Cyklistická a pěší doprava

Typ vyjádření:	Připomínka
Vyjádření k:	grafické části (výkresům)
Připomínkované prvky:	Lokalita 204/Hloubětín, 156/Elektra, 881/Smetanka, 203/Aloisov, 901/Kyje – Horní Počernice, 307/Nad Kyjským Rybníkem, 502/Sídliště Lehovec, 202/Staré Kyje

Zákres připomínky – lokalizace:

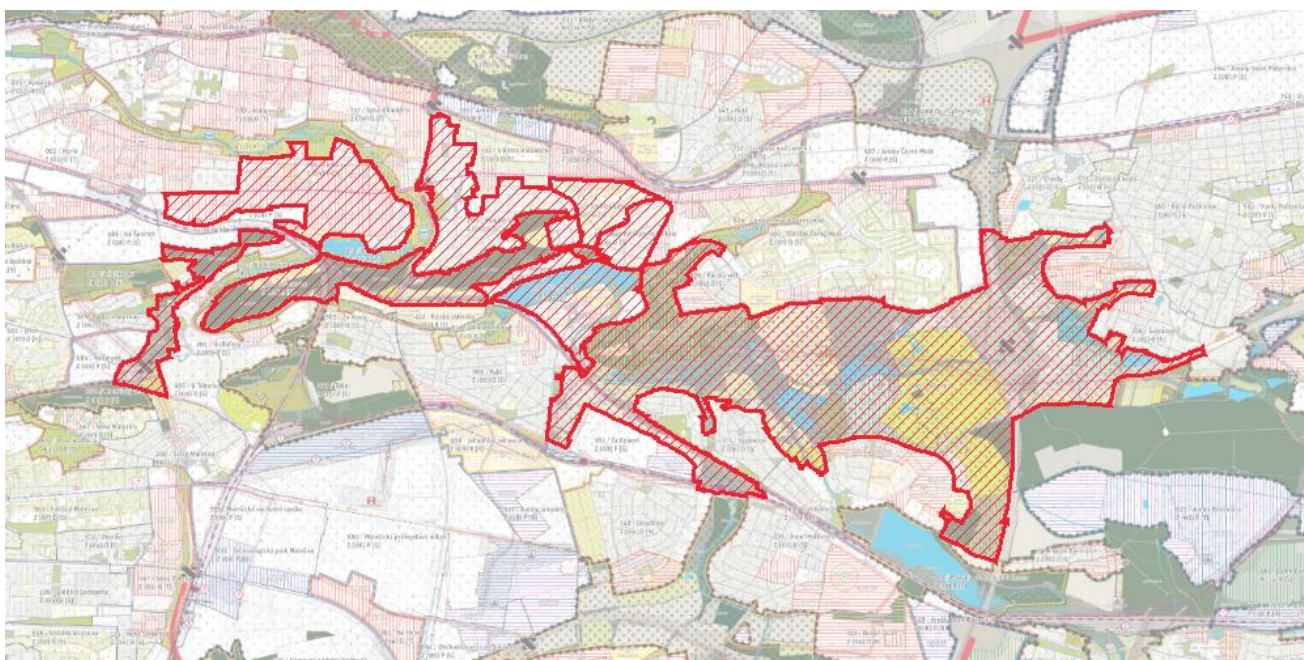
Nesouhlasíme s aktuálním stavem, kdy v hlavním výkresu jsou vyznačeny pouze navrhované významné cyklotrasy a stavby pro bezmotorovou dopravu.

Hlavní výkres (Z 02) neobsahuje celý generel cyklistické dopravy a všechny stavby pro bezmotorovou dopravu, ale pouze vybrané významné cyklotrasy a stavby pro bezmotorovou dopravu.

Požadujeme, aby Metropolitní plán obsahoval nejen navrhované významné cyklotrasy a stavby pro bezmotorovou dopravu, ale i aktuální stav všech cyklotras a staveb pro bezmotorovou dopravu. Absence závazného vymezení cyklotras a staveb pro bezmotorovou dopravu může vést k neproveditelnosti koncepce „města krátkých vzdáleností“ a k porušení zásady ochrany veřejného zájmu.

Ve výkresu infrastruktury (Z 03) jsou uvedeny pouze vybrané existující významné cyklotrasy a významné cyklotrasy, které jsou navrhované.

Ve výkresu infrastruktury (Z 03) jsou pouze významné stavby pro bezmotorovou dopravu a navrhované stavby pro bezmotorovou dopravu.

Cyklistická doprava by měla být integrální součástí dopravy a pohybu ve městě, a proto by měly být ve výkresech MPP vyznačeny všechny cyklotrasy a stavby pro bezmotorovou dopravu.

Návrh Metropolitního plánu ponechává vymezení pěších a cyklistických propojení pouze na doporučené úrovni, což je v rozporu s cílem územního plánování (§ 18 stavebního zákona), který zahrnuje zajištění udržitelné mobility a bezpečného pohybu osob. Absence závazného vymezení může vést k neproveditelnosti koncepce „města krátkých vzdáleností“ a k porušení zásady ochrany veřejného zájmu (§ 2 odst. 4 správního řádu).
